改善箇所説明図

基準不適合発生箇所

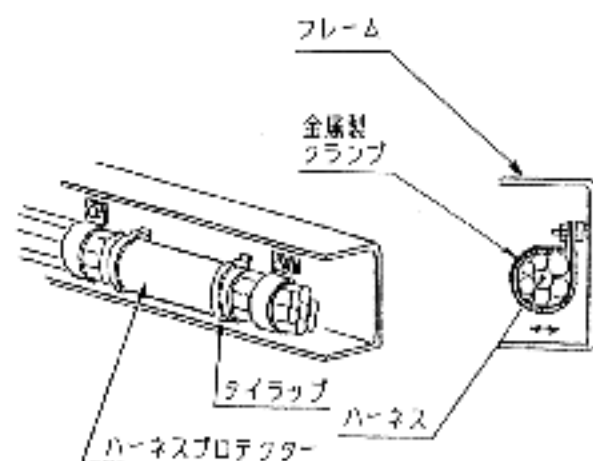
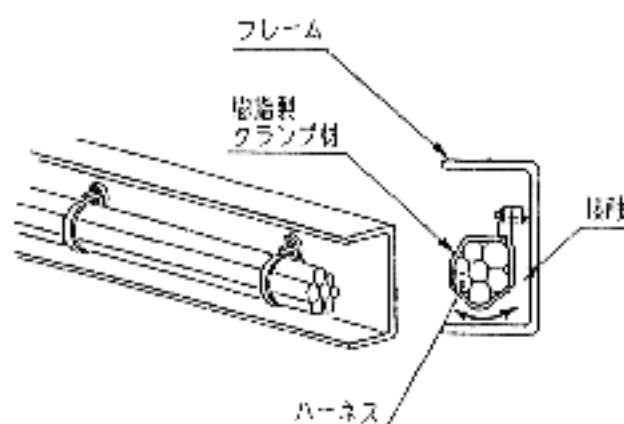
電気装置において、電気配線をフレームに固定しているクランプの保持力が不足しているため、そのままの状態で使用を続けると、車両の振動により当該電気配線が振れてフレームと接触することから電気配線の被覆が損傷し、最悪の場合、短絡して電気配線の被覆が焼損するおそれがある。

全車両点検し、当該電気配線が損傷しているものは補修するとともに、全車両にハーネスプロテクターを取付、クランプを対策品に交換する。
